SERVICE INFO – INA 0123

Pokojnejší chod motora pri prestavbe z tuhej remenice na alternátorovú voľnobežku

Obrázok 1: Výmena pevnej remenice za alternátorovú voľnobežku

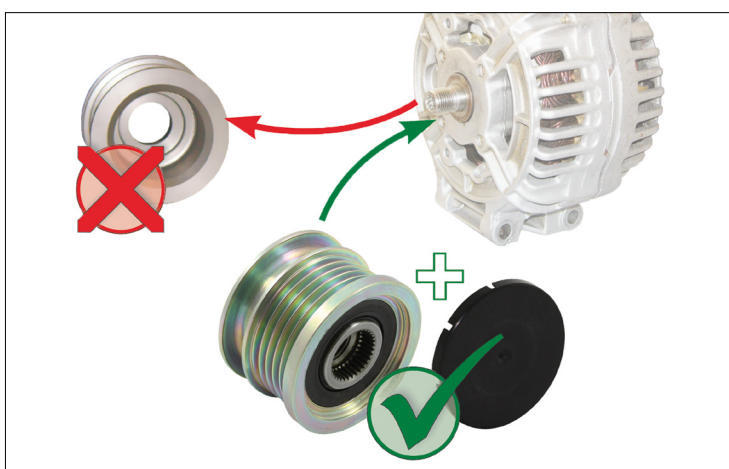
V prípade vyššie uvedených vozidiel s tuhú remenicou alternátora môže dochádzať k vibráciám a rušivým hlukom z oblasti pohonu prídavných agregátov. Tie vznikajú v dôsledku oveľa väčšej nerovnomernosti rýchlosti otáčania v prípade vznetrových motorov v porovnaní so zážihovými motormi.

Schaeffler Automotive Aftermarket odporúča v prípade príslušných vozidiel prestavať pevnú remenicu alternátora za alternátorovú voľnobežku.

Alternátorová voľnobežka oddeľuje pohon prídavných agregátov od nerovnomerností v rýchlosti otáčania motora a zaisťuje rovnomerný a tým aj pokojný chod klinového rebrovaného remeňa. V dôsledku toho je možné dosiahnuť tichší a príjemnejší chod motora.
